Отчет по результатам Сессии по Проекту Бескудниковский

Третья Сессия (встреча):
17.07.2024 г.

Проектируем
район

Отношение к проекту жителей Стол № 1

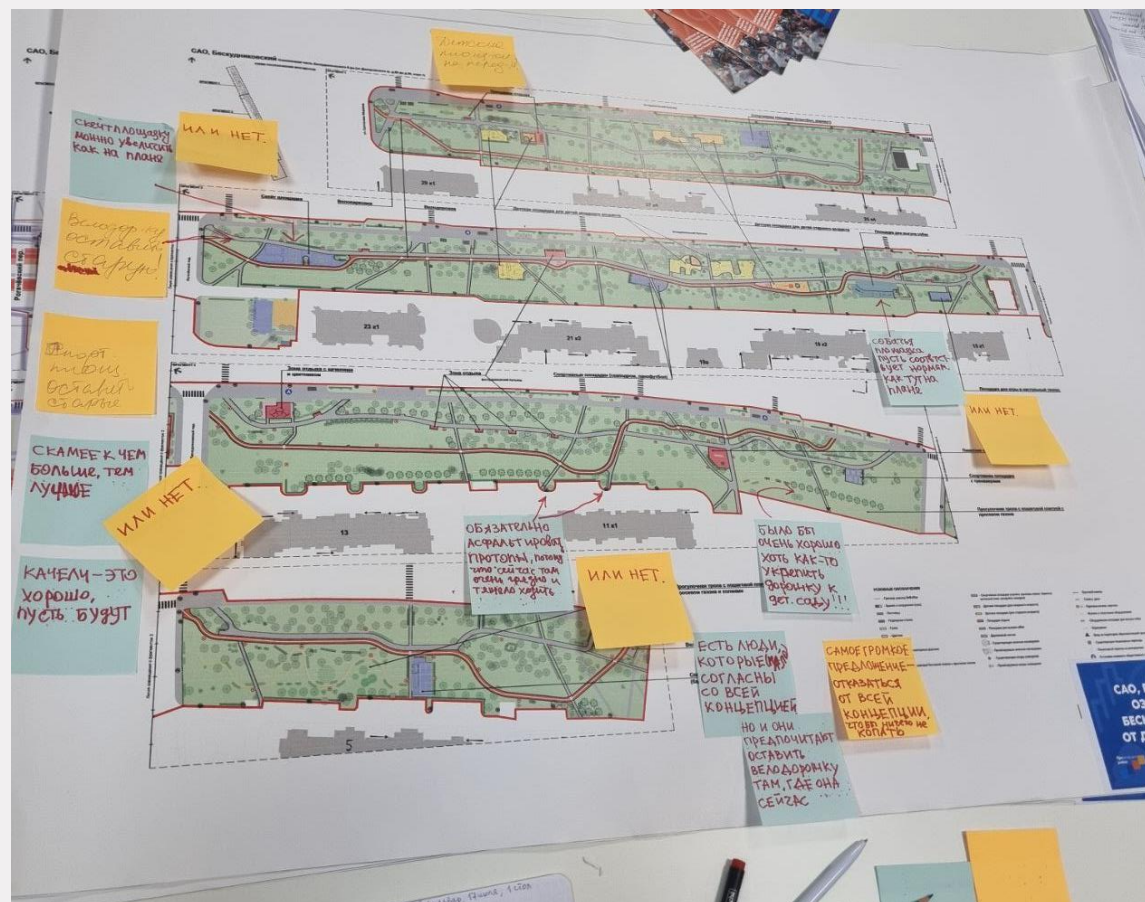
Положительные оценки жителей получили следующие проектные решения:

- Качели
- Асфальтирование протопов
- Большое количество скамеек
- Увеличенная скейт-площадка
- Новая собачья площадка

Предложения по корректировке проекта:

- Отказаться от проекта, поскольку проектируемый функционал все равно меньше, чем существующий на территории сегодня

Отношение к проекту жителей Стол № 3

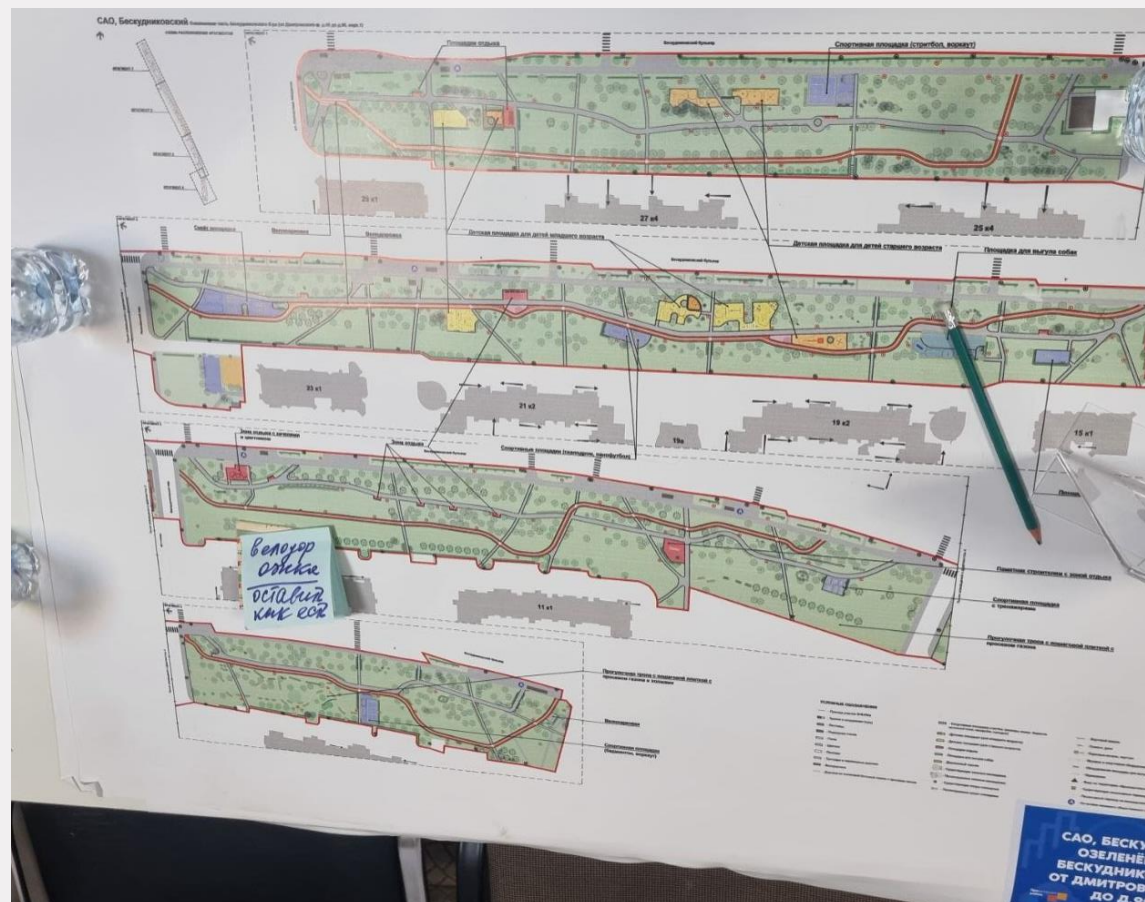
- Положительных оценок нет

Предложения по корректировке проекта:

- Отказаться от проекта, поскольку проектируемый функционал все равно меньше, чем существующий на территории сегодня
